VYSVĚTLENÍ ZADÁVACÍ DOKUMENTACE Č. 3

Název veřejné zakázky:	Polní cesty stavby D6 v k.ú. Řevničov III.
Sp. značka / č. j.:	SP10848/2023-537101 / SPU 016232/2024
UID:	spuess92084aba
Druh zadávacího řízení:	dle § 3 písm. b) zákona č. 134/2016 Sb., o zadávání veřejných zakázek, ve znění pozdějších předpisů (dále jen "zákon"), otevřené řízení
Druh veřejné zakázky:	stavební práce

20230305 - Polní cesty stavby D6 v k.ú. Řevničov(CU2023-II)_upr.xml

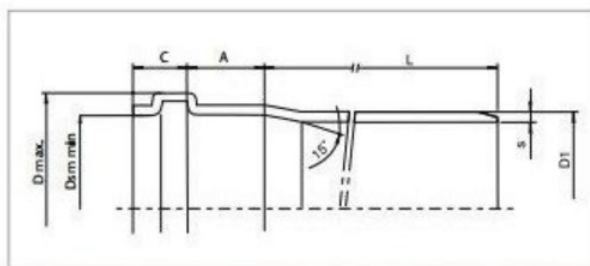
1. Poskytnutý výkaz výměr od zadavatel ve formát XC4 (xml) není validní. Žádáme zadavatel o nový výkaz výměr ve formátu XC4 (xml).
2. V poskytnutém výkazu výměr se nacházejí položky číslo 212751106 „Trativody z drenážních a melioračních trubek pro meliorace, dočasné nebo odlehčovací drenáže se zřízením štěrkového lože pod trubky a s jejich obsypem v otevřeném výkopu trubka flexibilní PVC-U SN 4 celoperforovaná 360° DN 160“. V Projektové dokumentaci je ale uvedena trubka s popisem „flexibilní drenážní trubka DN 150 PVC“. Sjednotí zadavatel výkaz výměr a PD?

Zadavatel validitu zveřejněného upraveného výkazu výměr (ze dne 09.01.2024) ověřil ve Validátoru na webových stránkách www.unixml.cz. Upravený uveřejněný výkaz výměr je Validní.

SOUBOR JE VALIDNÍ
